Ontwerpwijziging van de spanarm 534 0100 20

Artikelnr.: 534 0100 20

INA 0042

Fig. 1: 534 0100 20 - huidige uitvoering

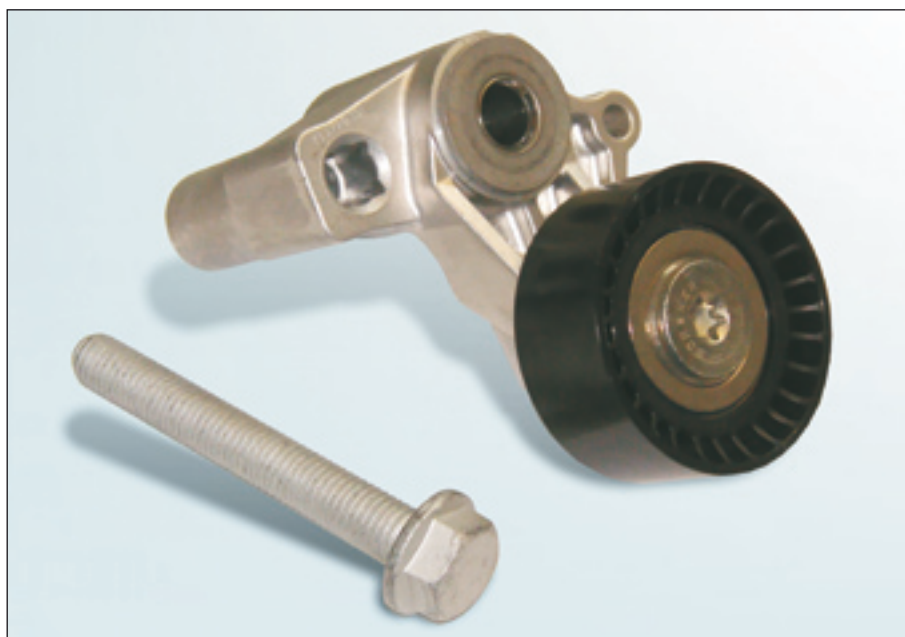
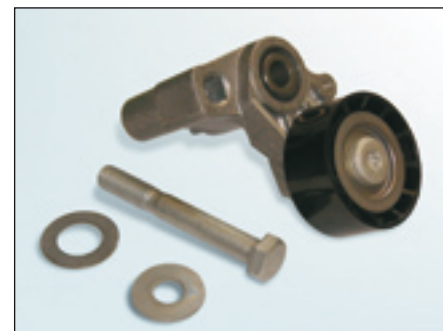
Als gevolg van de voortdurende verdere ontwikkeling van onze producten is het ontwerp van de spanarm 534 0100 20 gewijzigd. De eerdere, losse onderdelen (ringen) zijn nu vast op de spanarm gemonteerd. Bovendien is de bevestigingsbout gewijzigd.

In de overgangsfase kunnen we gemengde voorraden van beide typen hebben. Beide versies voldoen aan de technische specificaties en kunnen zonder beperking worden gebruikt.

Bij de nieuwe uitvoering mag alleen de nieuwe, meegeleverde bout worden gebruikt. Andere of oude bouten zijn niet toegestaan!

Draai de bevestigingsbout aan met het door de autofabrikant voorgeschreven aanhaalmoment!
